Cuerpo Norte_ Planta Baja

Cuerpo Norte_3er. Subsuelo

Cuerpo Norte_ 2o. Entrepiso

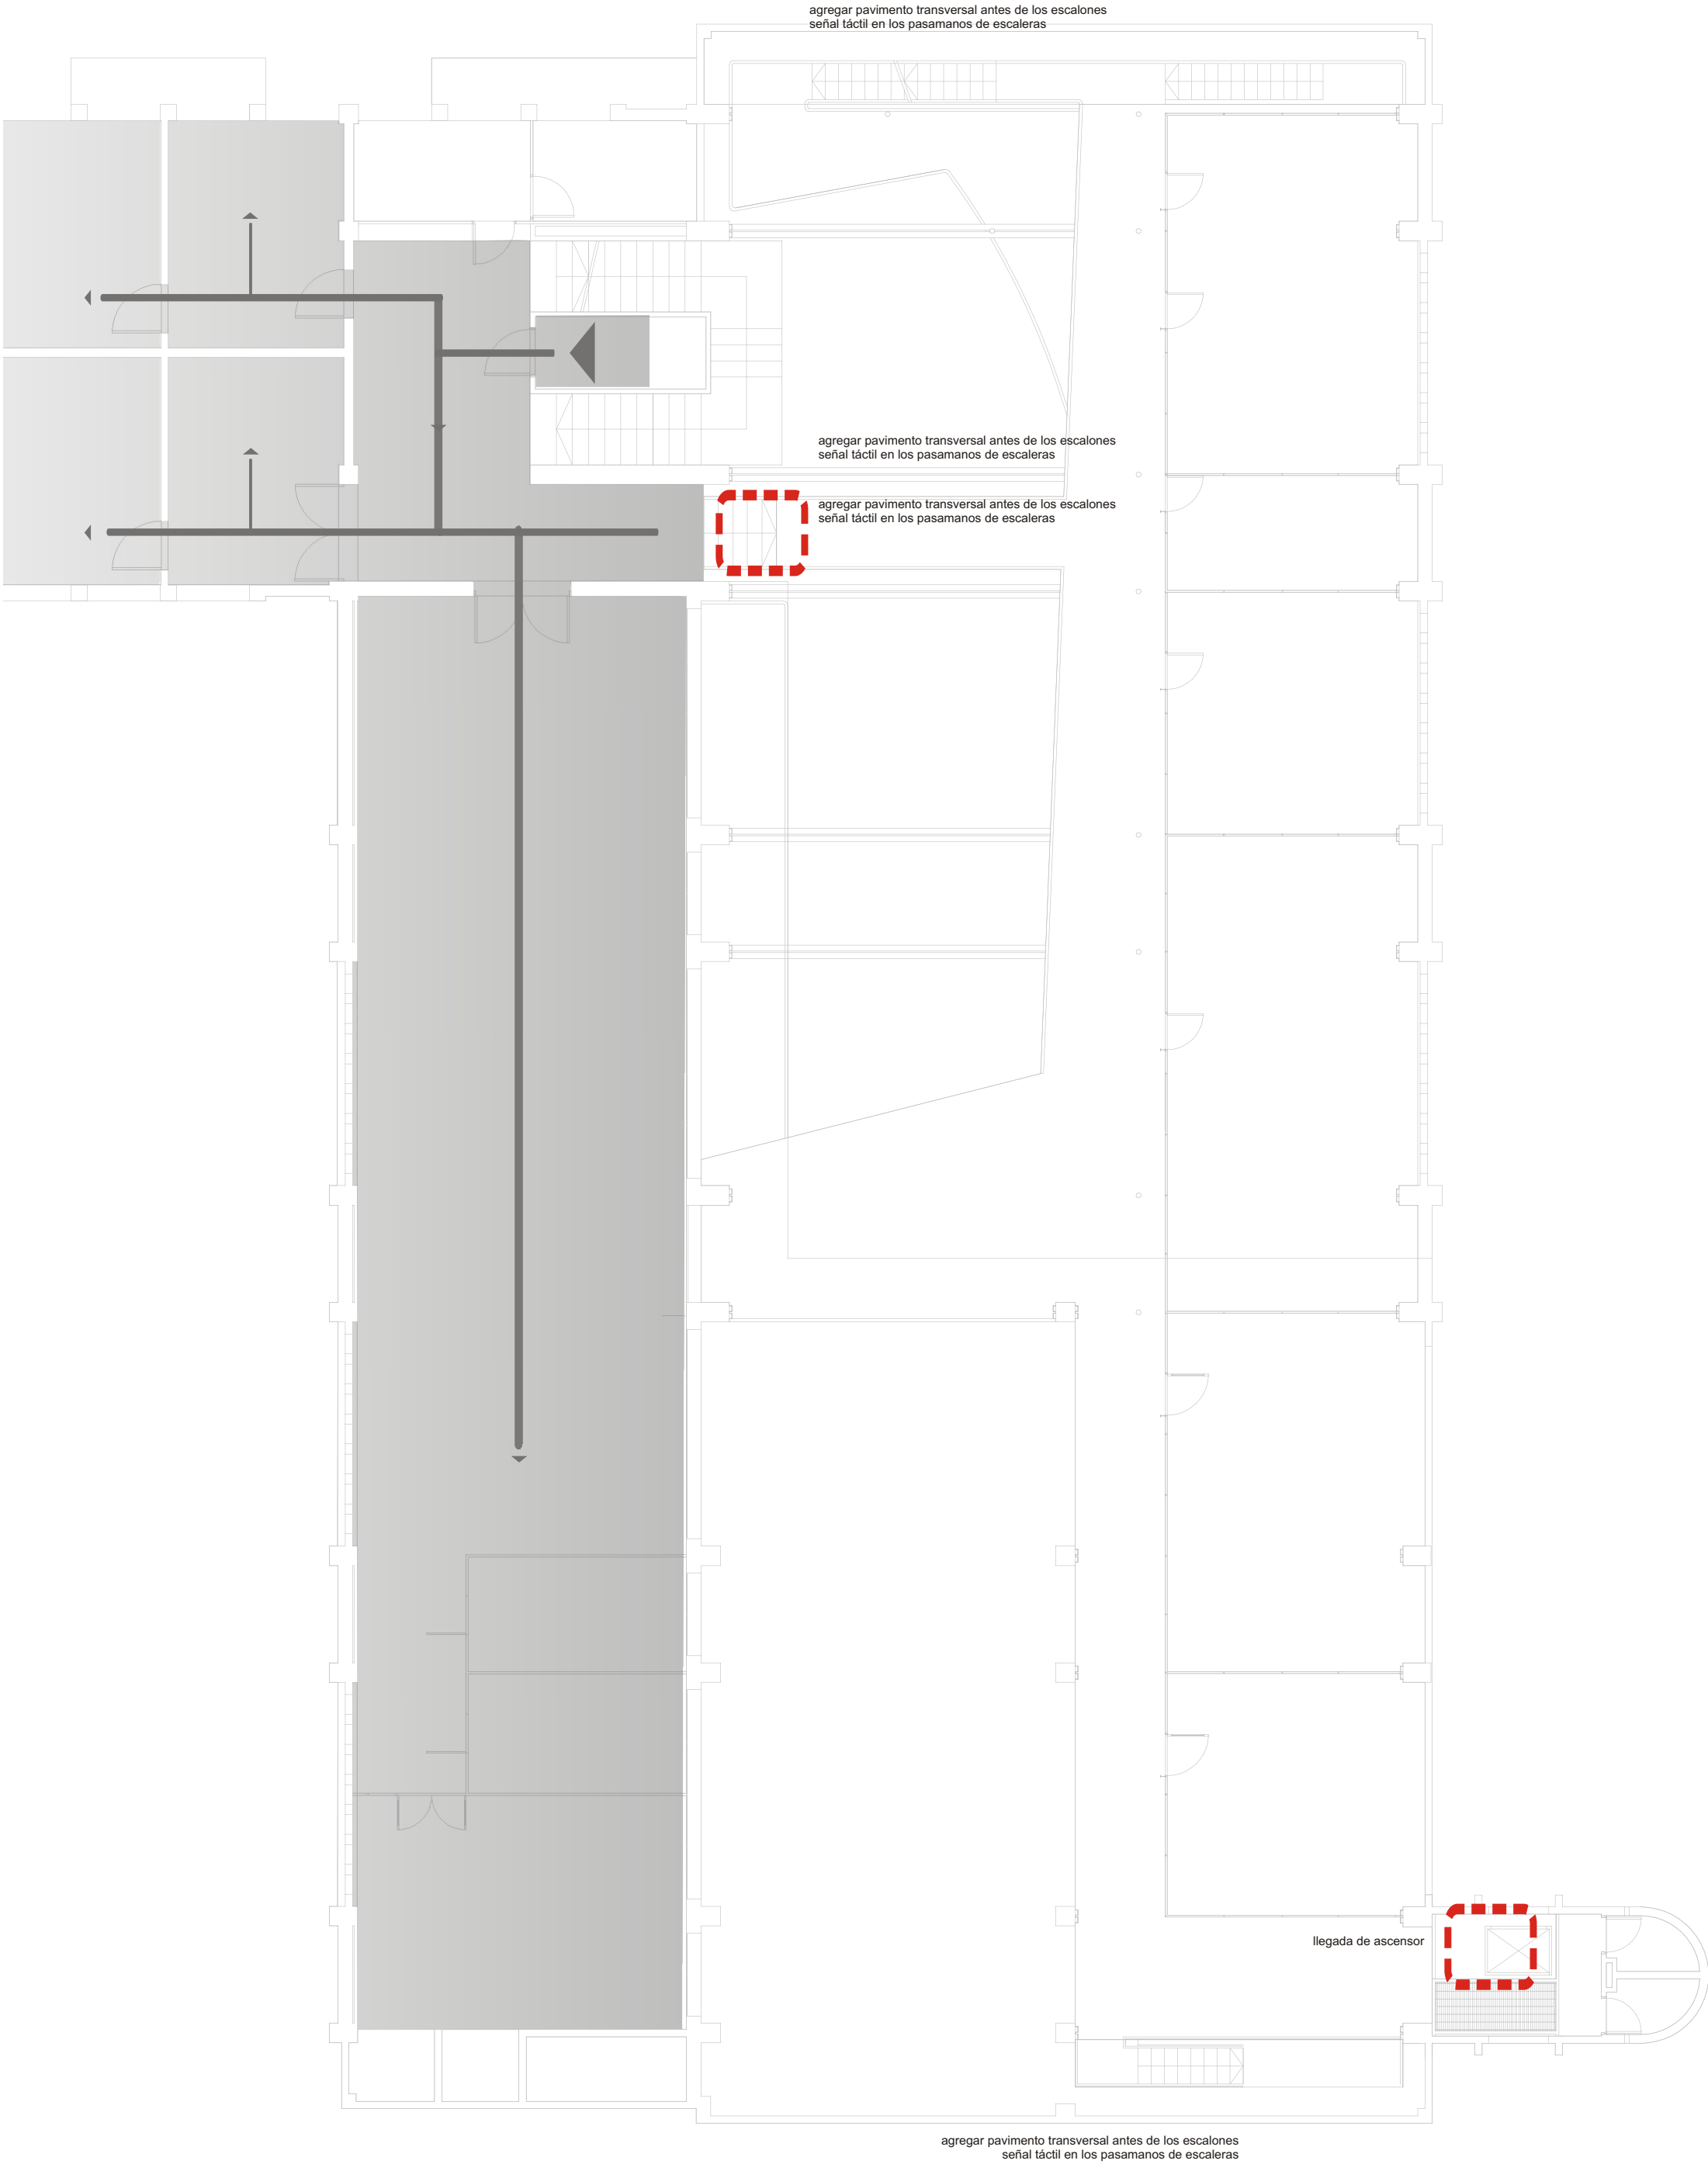
- agregar pavimento transversal antes de los escalones
- señal táctil en los pasamanos de escaleras
- cambiar 5 puertas

Cuerpo Norte_3er. Entrepiso

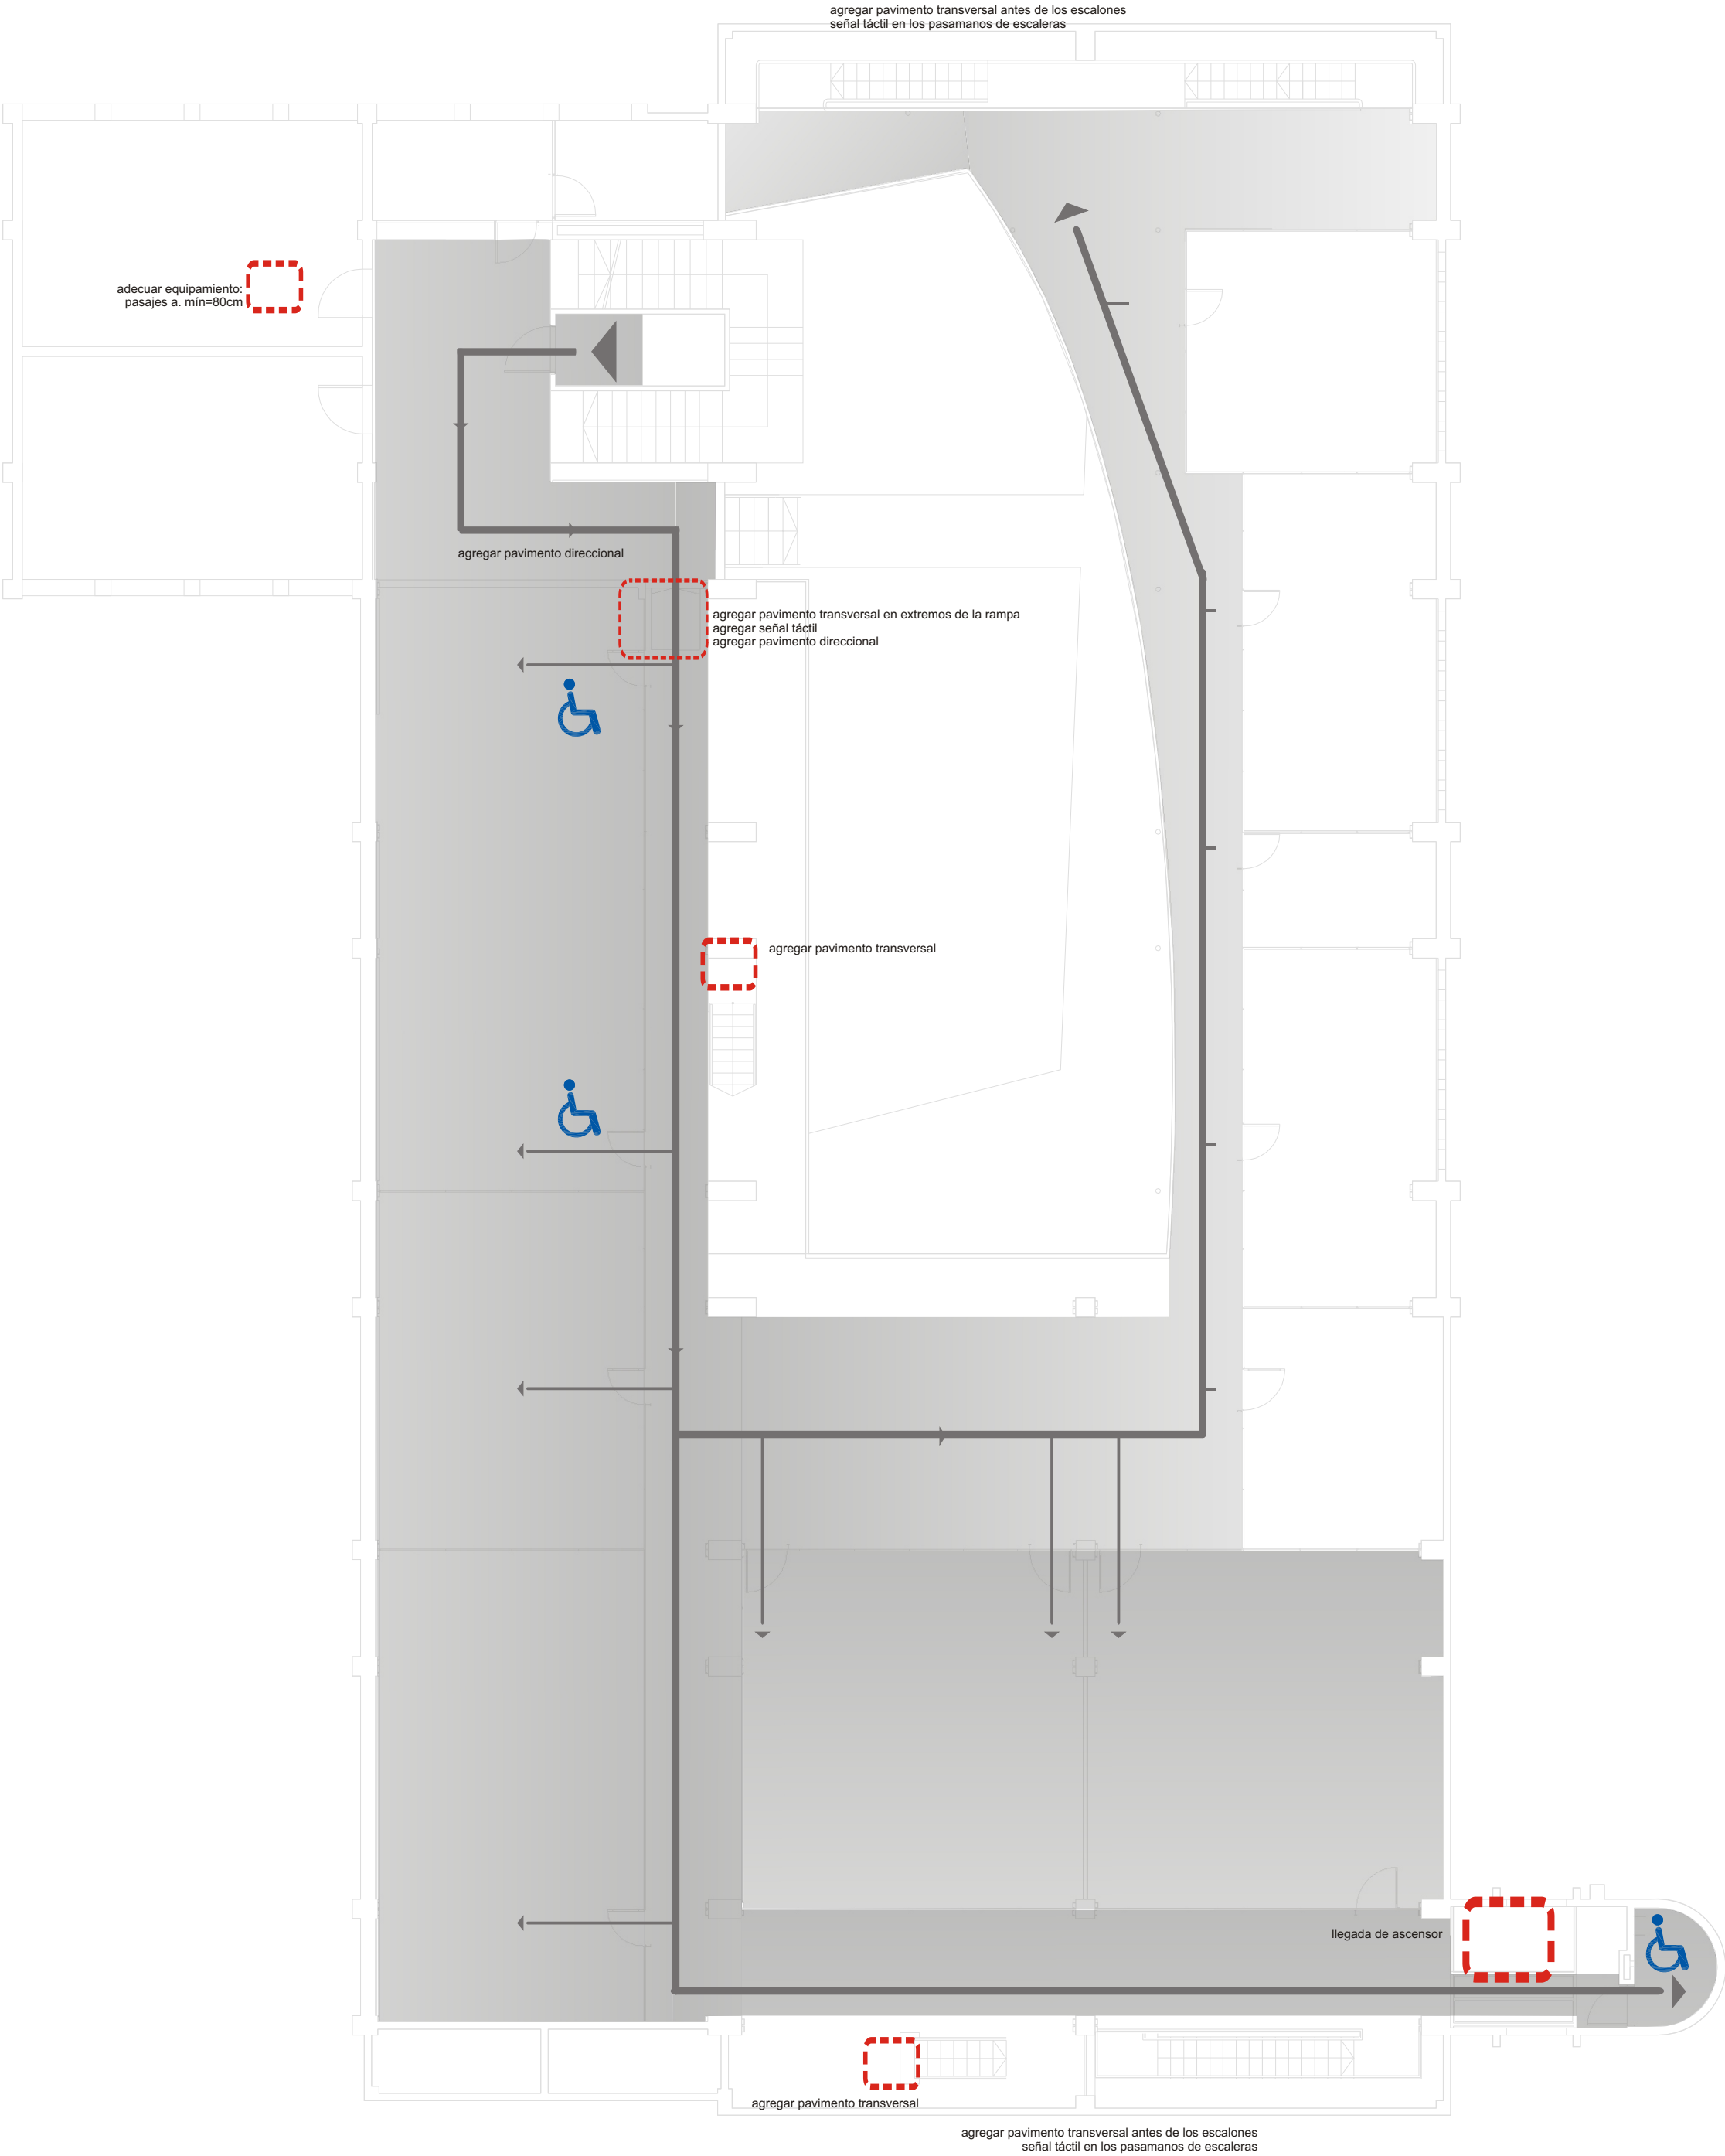
- llegada de ascensor
- agregar pavimento direccional
- agregar pavimento transversal en rampa y entorno a 2 desniveles
- agregar señal táctil en la rampa
- adecuar equipamiento en biblioteca a. mín 80cm
- cambiar 6 puertas

Cuerpo Norte_ 4o. Entrepiso

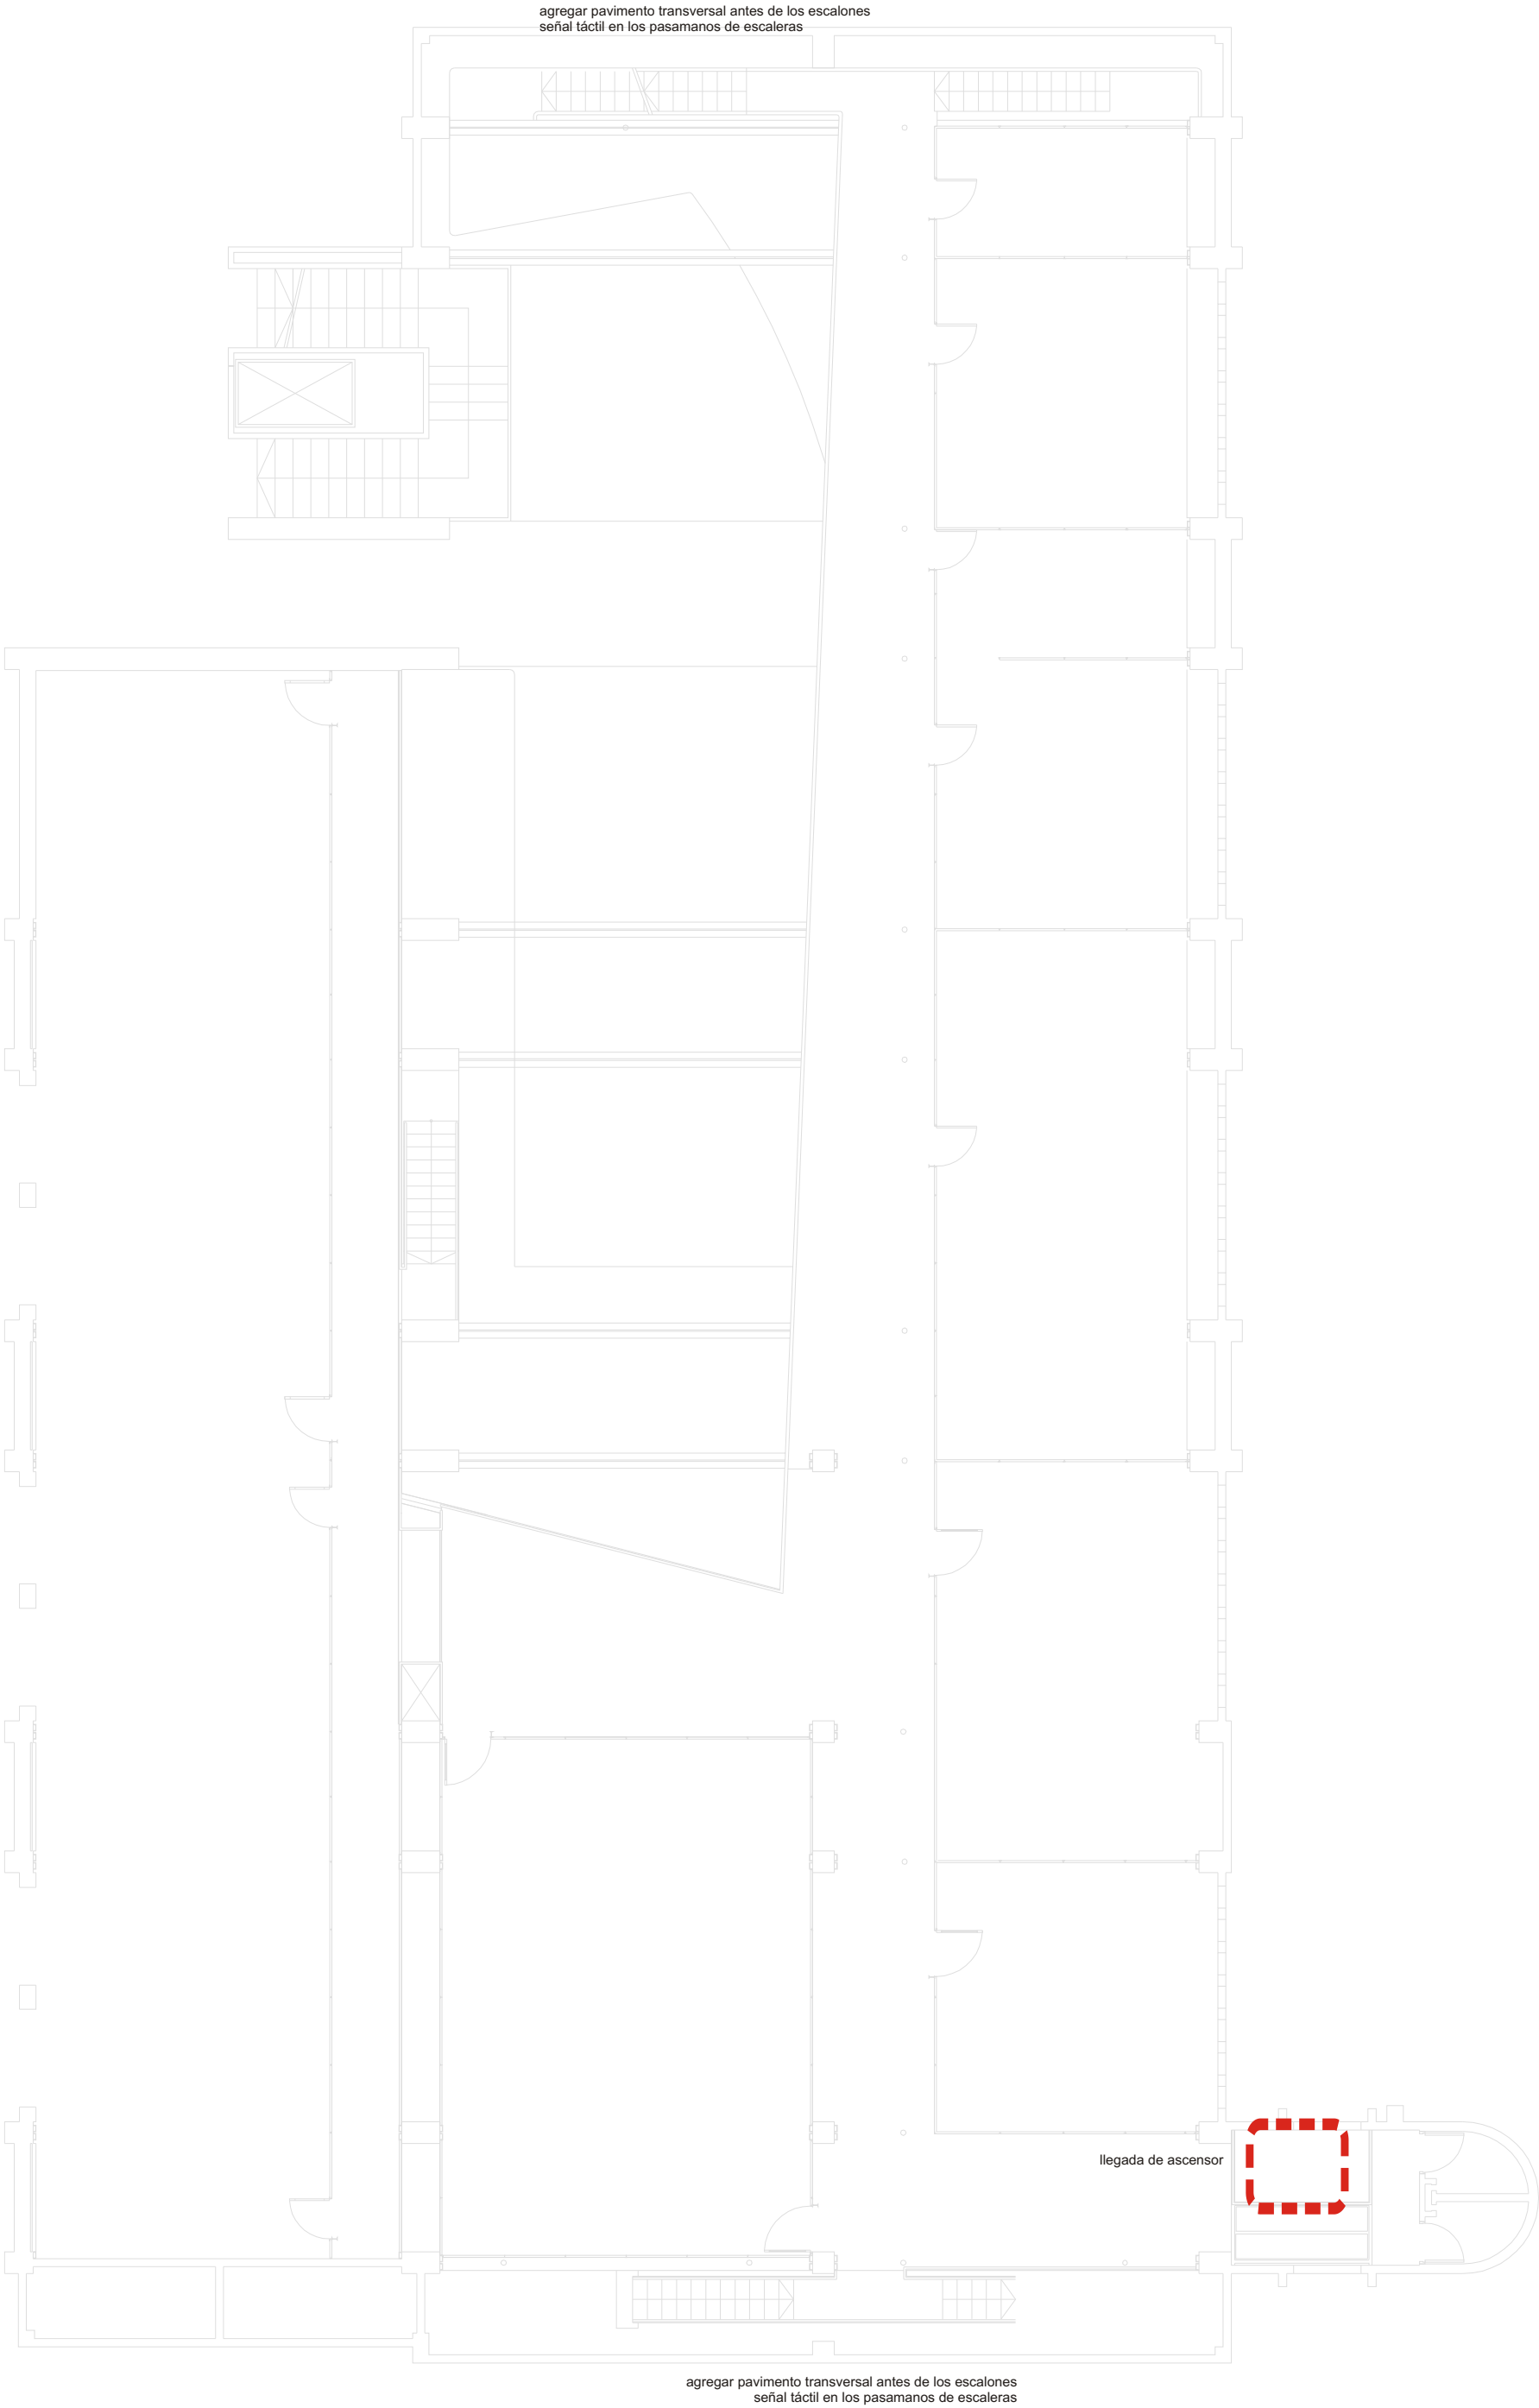
- llegada de ascensor desde 3E3 3SS
- agregar pavimento transversal antes de los escalones
- señal táctil en los pasamanos de escaleras
- cambiar 7 puertas
